# NIEUWSBRIEF Masterplan Verkeer (jan 2021)

## Resultaten participatie stap 3 (deel 2)

### **PARTICIPATIE MASTERPLAN VERKEER HOUTKWARTIER, STAP 3**

Het circuit met eenrichtingsverkeer rondom de oude ROC locatie

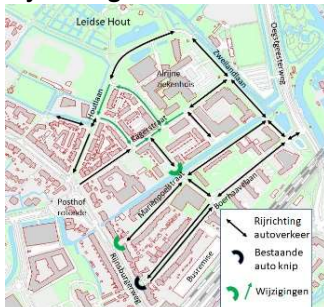
- 5 voor
- 4 tegen
- 39 voor om spookrijden tegen te gaan
- 2 voor eenrichtingsverkeer tussen DPL en FAL als onderdeel circuit

De 44 voorstanders van het circuit geven aan het het verkeer hierdoor overzichtelijker wordt. Het voorkomt omkerend verkeer op de Dieperpoellaan nabij de ingang van Alrijne. Het zal ook het

spookrijden tegen gaan. Tegenstanders van het circuit geven aan bezwaren te hebben tegen het rond rijden

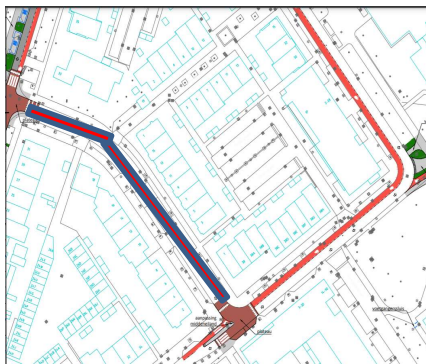
De oplossing in bovenstaande figuur (KAG tussen DPL en VENNEMEEERSTRAAT) heeft de voorkeur van 6 bewoners. Dit is inclusief voetgangersoversteken bij het kruispunt Kagerstraat / Dieperpoellaan en een plateau bij de Vennemeerstraat (in 3 reacties wordt hierom gevraagd). Er bestaan twijfels of de fietsers gebruik zullen maken van het korte stukje fietspad. Het is ook de vraag of spookrijden hiermee wordt voorkomen. Dit is nog wel een punt van discussie.

Twee reacties geven aan een dergelijk stukje korte weg leidt tot spookrijden.

- De ene reactie geeft daarom de voorkeur aan een auto knip bij de Vennemeerstraat. Dit kan leiden tot omkerende auto's in de Vennemeerstraat.
- De andere reactie heeft een voorkeur voor auto knip bij de Dieperpoellaan. Dan moet de ondergrondse vuilniscontainer worden verplaatst om problemen met vuilniswagens te voorkomen
- 10 ja tegen auto knip Eijmerspoelstraat (tegengaan sluipverkeer)
- 7 nee tegen auto knip Eijmerspoelstraat

### **Parkeren**

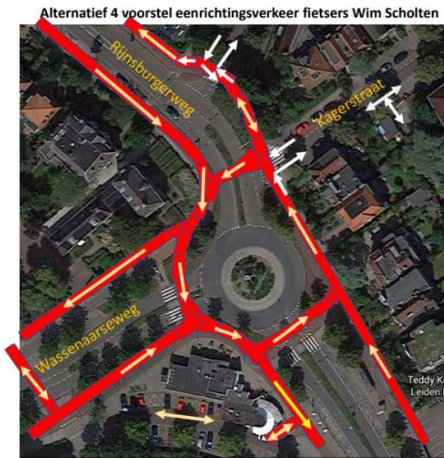
- 19 reacties over parkeren op de Balgerijeweg
- 12 reacties over een tekort aan parkeerplaatsen voor bewoners van de Rijnsburgerweg (nu parkeren in de eigen tuin, langs de Rijnsburgerweg en in de Mariënpoolstraat)
- 5 bewoners hebben bezwaren tegen het nieuwe parkeerbeleid
- 2 bewoners geven aan dat een plan nodig is voor het plaatsen van laadpalen in de wijk. Toenemend aantal e-auto's in de komende 10 jaar
- 1 bewoner vraagt om 2 geplande laadpalen in de Mariënpoolstraat op een andere plek te plannen
- 1 bewoner geeft aan het eens te zijn met het verminderen van het aantal parkeerplaatsen en de invoering van betaald parkeren op zaterdag
- 1 bewoner uit zijn teleurstelling over het feit dat de gemeente nog geen oplossing biedt voor de Balgerijeweg

Veranderingen in beschikbare parkeerplaatsen zijn niet transparant gemaakt door de gemeente; gepresenteerde cijfers gemeente zijn niet altijd correct. Dit betreft 4 reacties

### Kruispunt Zweilandlaan / Boerhaavelaan

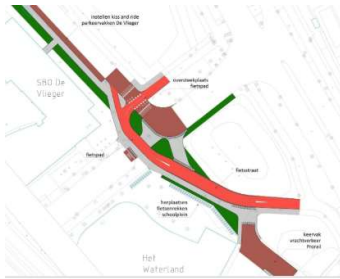
- 2 reacties zijn tegen het verplaatsen van de bushalte van De Vlieger naar Zweilandlaan 3. Bezwaar vanwege overlast, vernieling en geluidsoverlast
- 4 reacties kiezen voor alternatief 1 voor de inrichting van het kruispunt. Dan wordt het fietsverkeer en het gemotoriseerde verkeer volledig gescheiden
- 1 reactie kiest voor alternatief 2. Oplossing 1 is voor het gemotoriseerde verkeer ingewikkeld en verwarrend / onoverzichtelijk
